女川原子力発電所1号発電用原子炉
廃止措置計画認可申請について
(審査会合における指摘事項の回答)

令和2年1月14日
東北電力株式会社

令和元年9月19日の審査会合における指摘事項の回答

第5-1図 解体対象施設の配置図

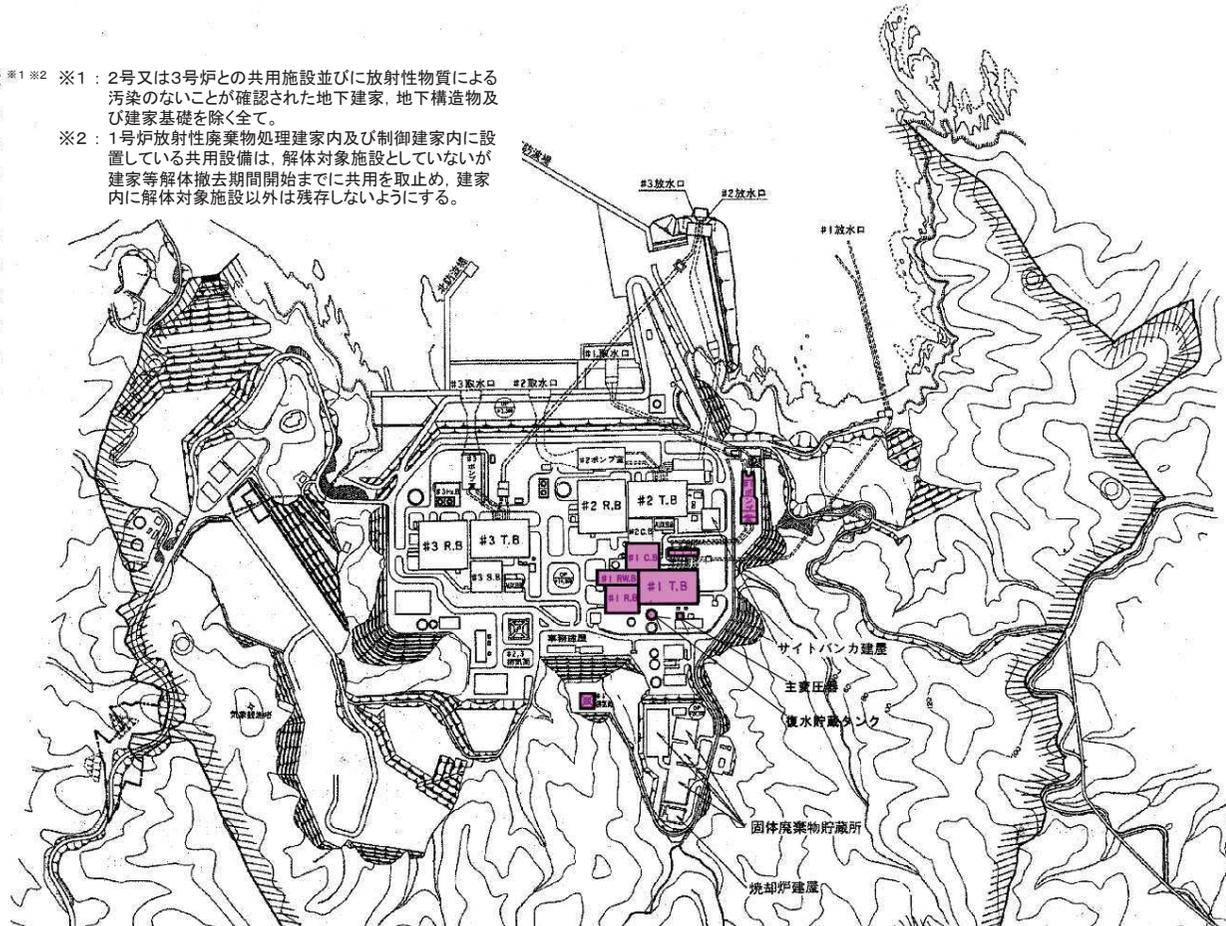
第5-1図 解体対象施設の配置図について、1号炉建家内に設置している2号炉との共用設備を含まないことが分かるように記載を適正化すること。

➤ 第5-1図については、1号炉建家内に設置している2号炉との共用設備を含まない旨を記載し、以下のとおり、廃止措置計画認可申請書の記載を修正する。
